*Progetto di variante sostanziale a impianto di trattamento  
rifiuti non pericolosi autorizzato ex art. 208 DLgs 152/06 e ssmmii  
Inserimento di nuova linea di recupero rifiuti metallici e altre modifiche*

**INTEGRAZIONI**

Rif. E20014\_B.R5.00

Con comunicazione prot. REP\_PROV\_VE/VE-SUPRO/0051498 del 07/02/2022, ricevuta tramite SUAP, sono stati richiesti alcuni chiarimenti in merito alla documentazione presentata in riferimento alla pratica di screening di VIA per le modifiche richieste all'impianto Metalrecycling Venice srl di Venezia.

Figura 4 – estratto layout con cabina di trasformazione e DPA

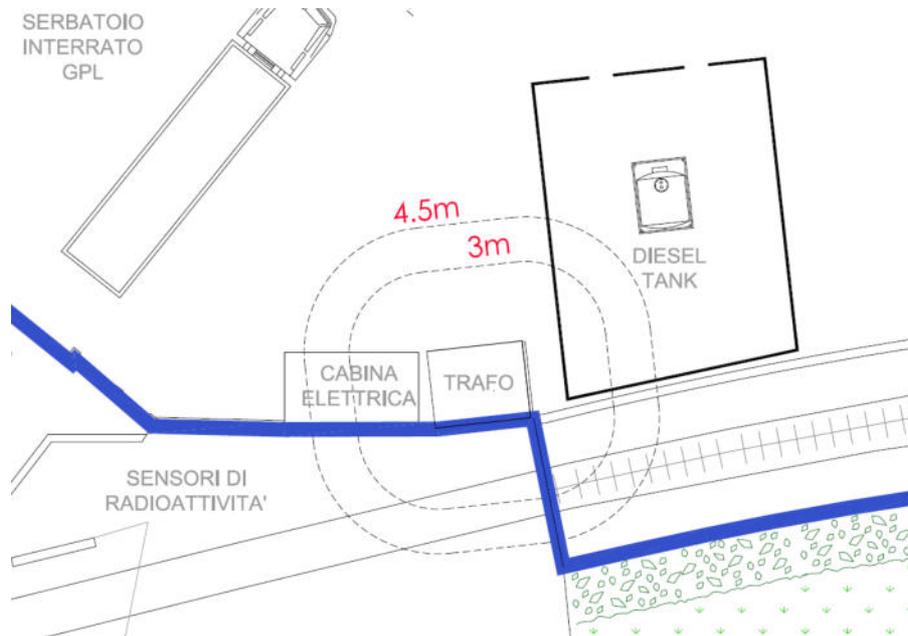
**2.2.1 Nella documentazione esaminata si menzionano recenti modifiche alla cabina elettrica di trasformazione (sostituzione del trasformatore), ma non è fornita l’ampiezza della fascia di rispetto/distanza di prima approssimazione (DPA). si richiede, relativamente alla cabina elettrica di trasformazione e per eventuali linee elettriche aeree o interrate, di fornire la localizzazione e/o il tracciato, le specifiche tecniche, l’ampiezza delle fasce di rispetto/distanze di prima**

**approssimazione (DPA) e i dati d'ingresso impiegati per il calcolo ai sensi del D.M. 29 maggio 2008.**

**2.2.2. Si chiede di dimostrare che nelle zone individuate dalle fasce di rispetto/DPA si può escludere qualsiasi destinazione d'uso che comporti presenza prolungata di persone (con esclusione eventualmente del personale professionalmente esposto ai campi elettromagnetici).**

Utilizzando il metodo approssimato si ottiene una DPA pari a 4,4m arrotondata a **4,5 m**.

La DPA calcolata con il metodo specifico risulta pari a 2,667m arrotondata a **3 m**.

Conservativamente viene preso il valore di DPA maggiore e quindi pari a 4,5 m.

Si riporta di seguito il suo posizionamento sul layout dello stabilimento:

Come risulta immediatamente evidente dalla figura precedente, all'interno della fascia di rispetto DPA non è prevista alcuna attività che presenti presenza prolungata di personale, in quanto tale distanza intercetta esclusivamente aree non utilizzate o una parte della cabina elettrica in cui il personale è presente saltuariamente, esclusivamente per controlli e manutenzioni – peraltro in caso di manutenzioni importanti, che comportano periodi di stazionamento non trascurabili, viene tolta tensione agli impianti.
